Afbeelding 2

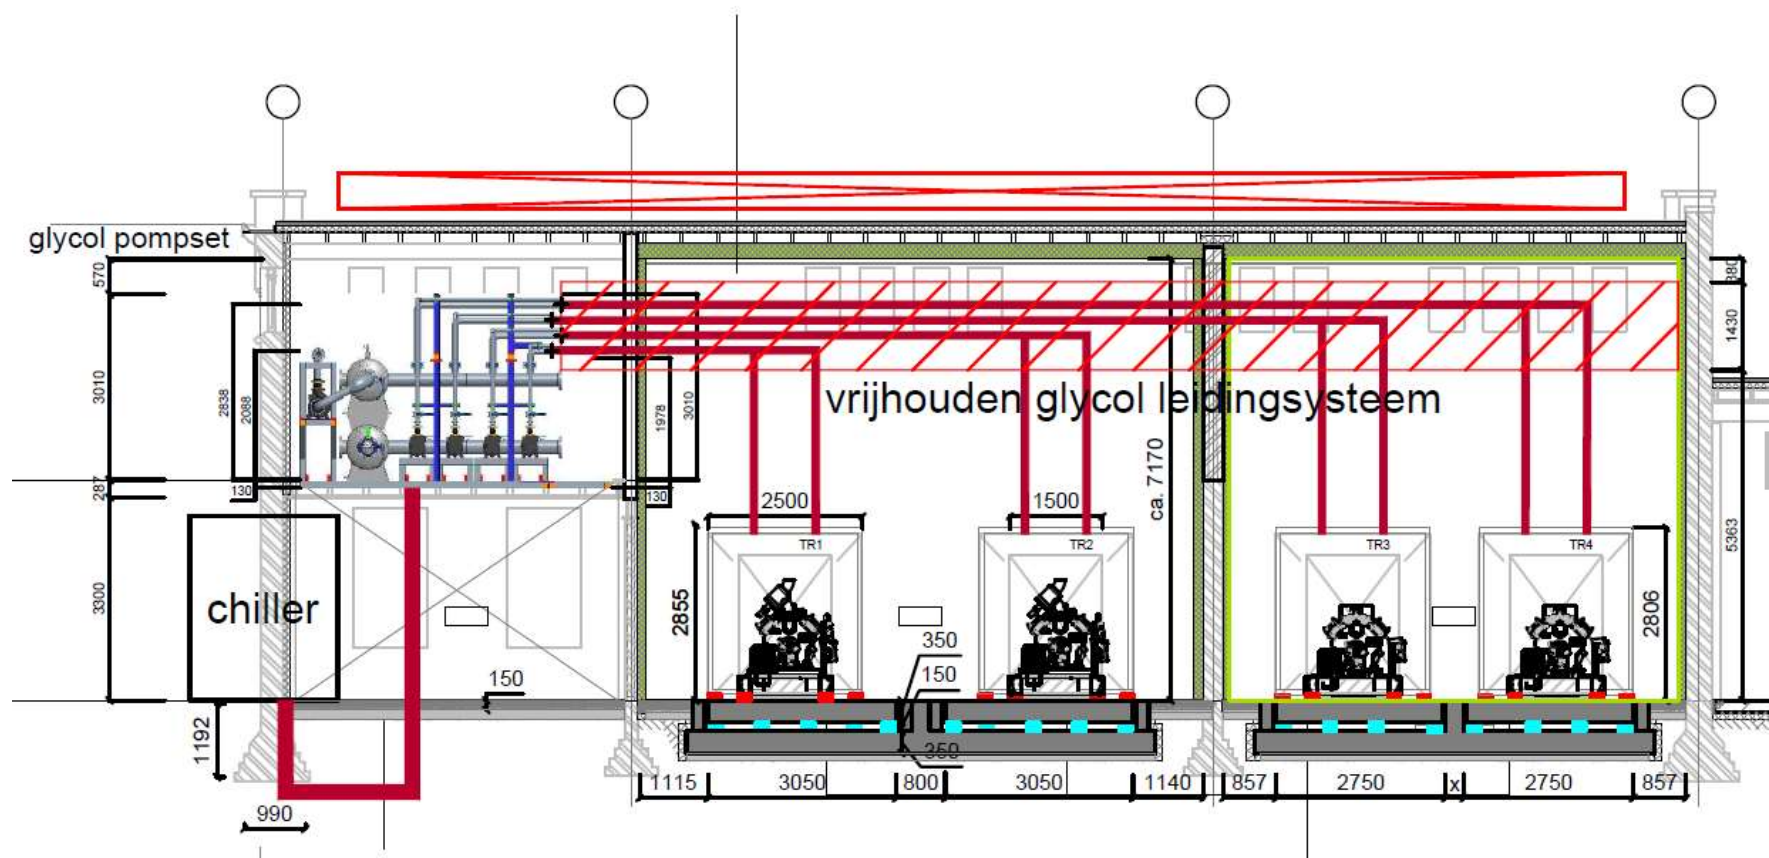
1. Controle of de benodigde vrije ruimte die nu is aangegeven voor het verloop van de glycol leiding voldoende is? Dit zone is aangeven, zodat er in het project geen andere leidingen worden aangelegd.
 - a. Afbeelding 2 geeft aan waar op dit moment rekening mee gehouden is qua ruimte voor de leidingen.
 - b. Afbeelding 1 geeft de huidige stand van zaken weer. De **rood** omcirkelde maten, geven de uitwendige maten weer van de leiding bundel. De **geel** omcirkelde maten, geven de afstand aan van de leiding bundel t.o.v. de achter en onderzijde van de installatie.

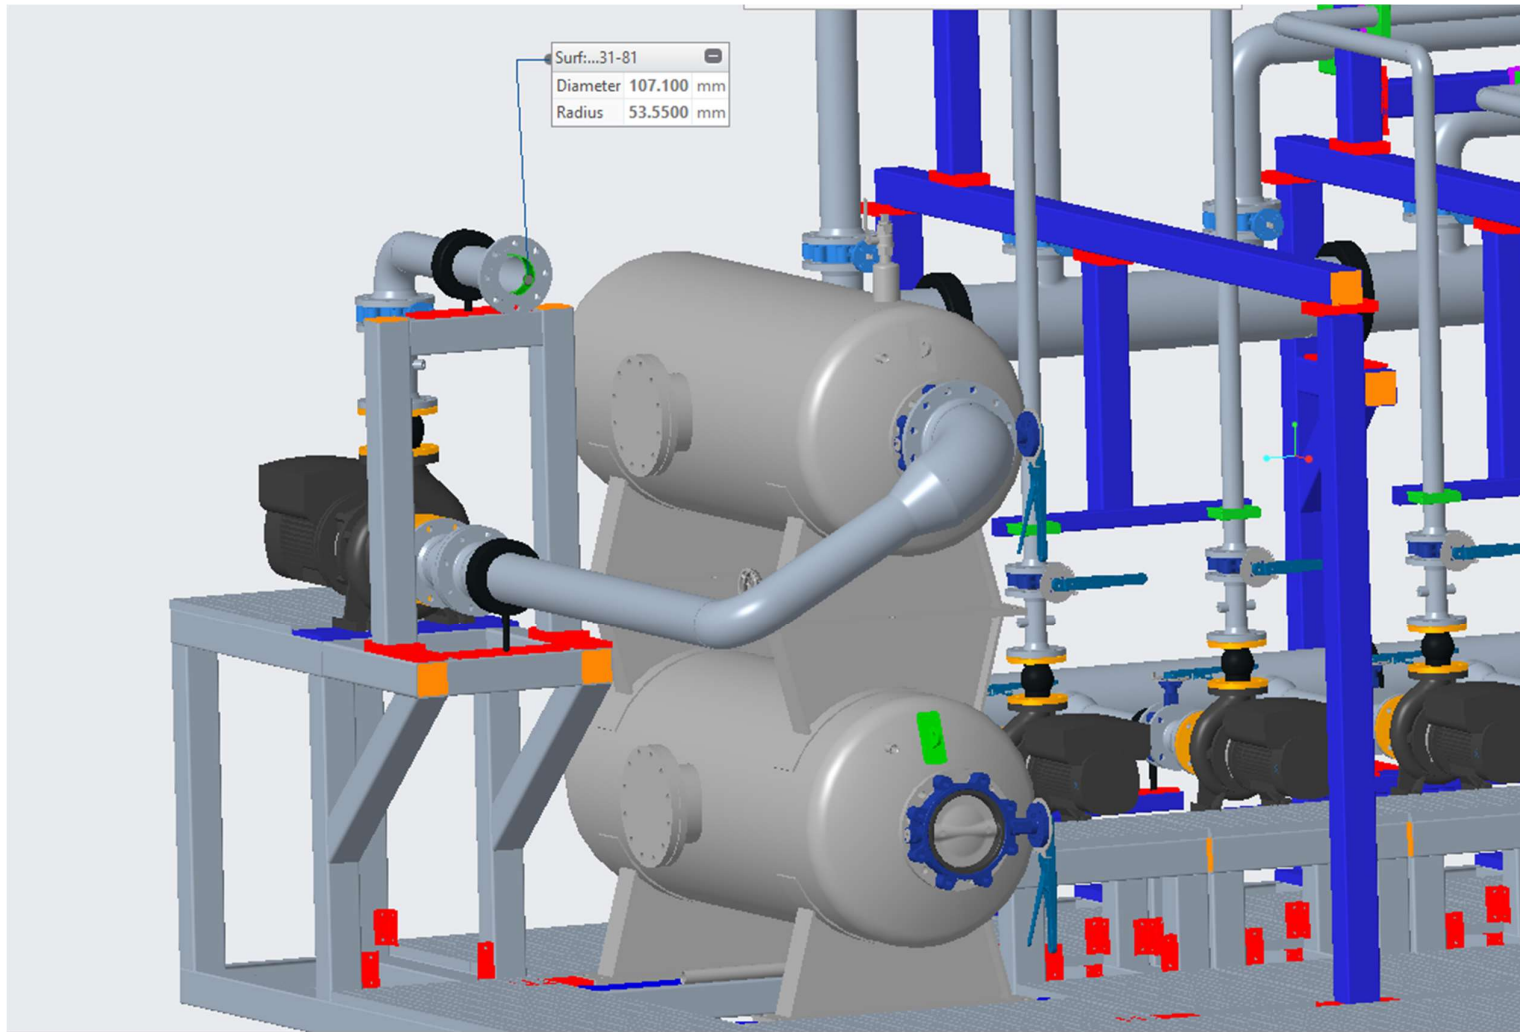
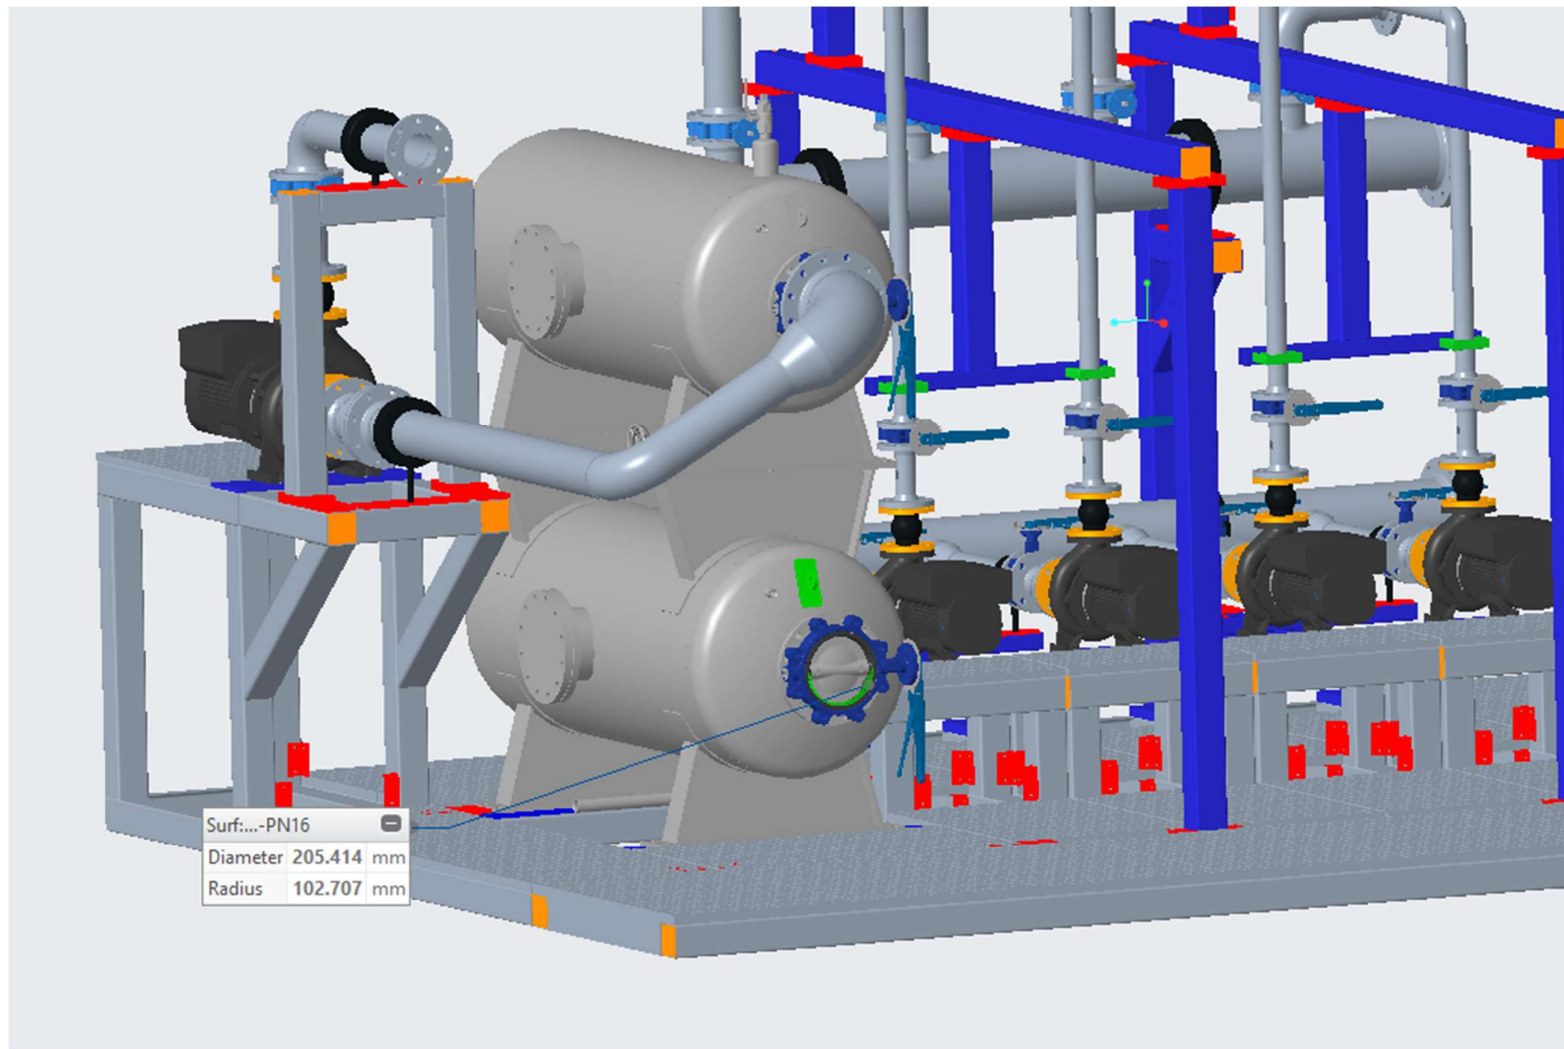
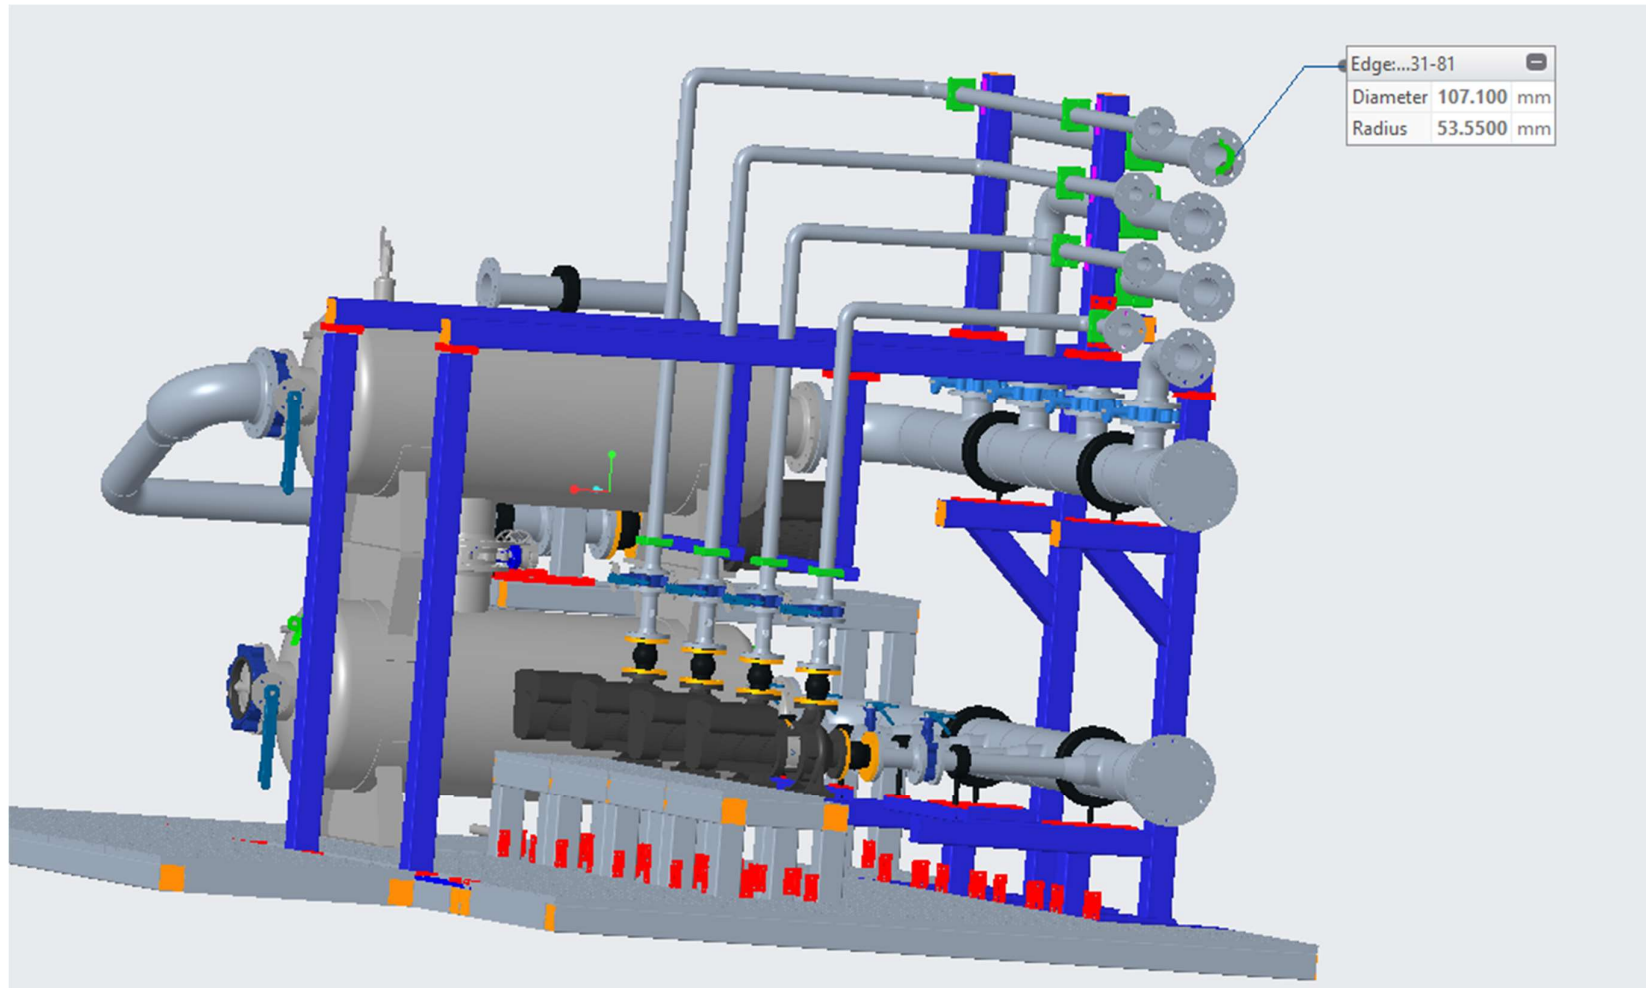
2. Met wat voor sparingen in de muur dient er rekening gehouden te worden indien men niet één grote sparing wil maken, maar liever aparte ronde sparingen boort per leiding. 4x DN 100 en 4x DN 50 leidingen as ?

- a. DN50 leiding:
 - i. Uitwendige maat van de flens: 165 mm
 - ii. Uitwendige maat van de leiding: 60.3 mm
 - b. DN100 leiding:
 - i. Uitwendige maat van de flens: 220 mm

- ii. Uitwendige maat van de leiding: 114.3 mm
 - c. Als je naar de bovenste maten kijkt, moeten de gaten **minimaal 61 en 115 mm** zijn om de leidingen er doorheen te steken.

- d. Omdat er koude glycol door de leidingen stroomt komt er ook nog een laag isolatie overheen. Dit zal maximaal 30 mm dik zijn. De leidingen zullen dan met 60 mm in diameter toe nemen. Waardoor de gaten voor de leidingen **minimaal 121 en 175 mm** moeten zijn. En de gaten voor de flenzen **minimaal 225 en 280 mm** moeten zijn.

- e. Met enige tolerantie in acht nemend dienen de gaten voor de **DN50 leidingen Ø250mm** te zijn en de gaten voor de **DN100 leidingen Ø300mm**.
